改善箇所説明図

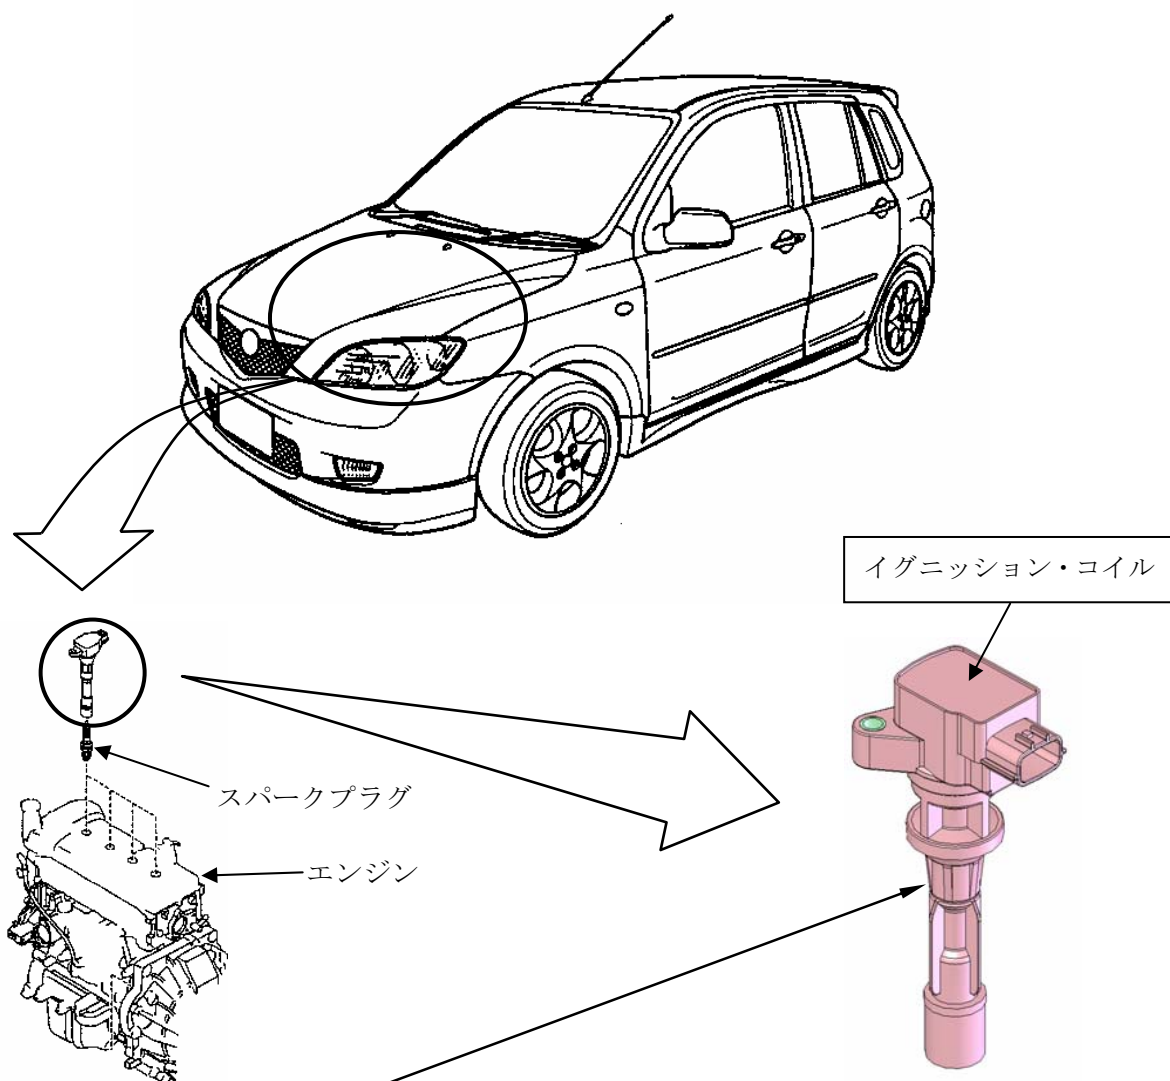
基準不適合発生箇所

原動機のイグニッション・コイルの製造工程が不適切なため、イグニッション・コイルに内蔵されているイグナイタを損傷させたものがある。そのため、そのままの状態で使用を続けると当該コイルとイグナイタが溶損し、エンジン不調となり、最悪の場合、エンストし再始動不能に至るおそれがある。

改善の内容

全車両、イグニッション・コイルを良品と交換する。

識別：室内フューズ・ボックス・カバー裏に黄色ペイントを塗布する。
